生野消防署訓練棟塗装改修工事

設計図書の一部に表記誤りがありました。下記正誤表及び図面をご確認ください。

正誤表

工事名称	生野消防署訓練棟塗装改修工事			
図面名称	立面図・詳細図	製 図	平成27年度	
縮 尺	1/10・1/20・1/100	通し番号	4	図面番号
		課 長	副課長	担当係長
		大 阪 市 消 防 局		
		総 務 部 施 設 課

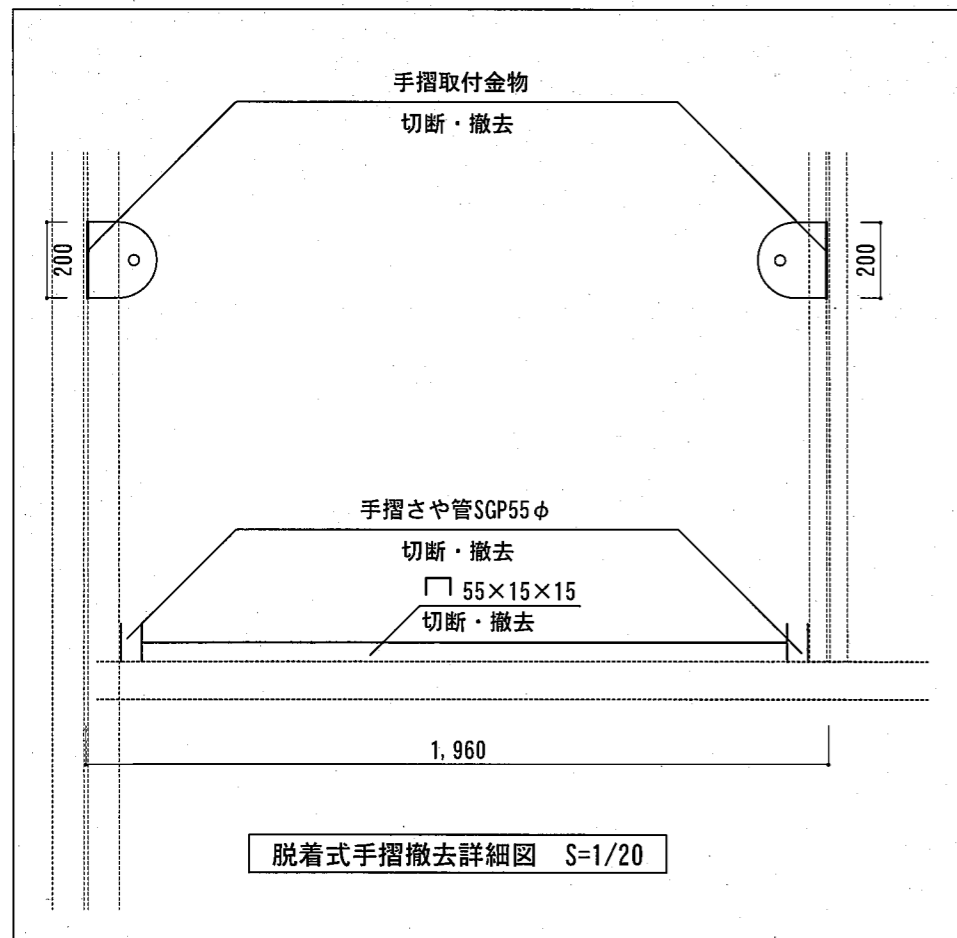
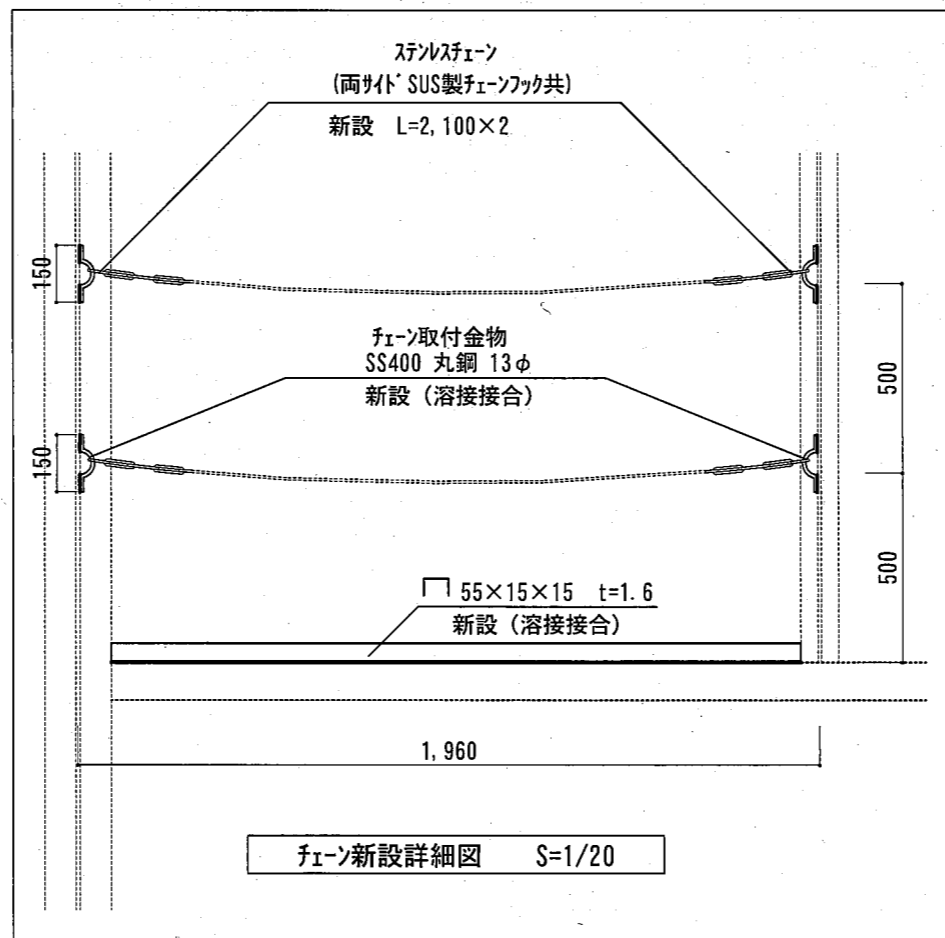
訂正箇所	誤	正
図面番号:4 図面名称:南立面図・ 西立面図	図面表記 (南立面図:通り芯 A - B、西立面図:通り芯 1 - 2)	図面表記 (南立面図:通り芯 B - A、西立面図:通り芯 2 - 1)
図面番号:5 図面名称:B-B断面図	図面表記(南面北向き)	図面表記(北面南向き)
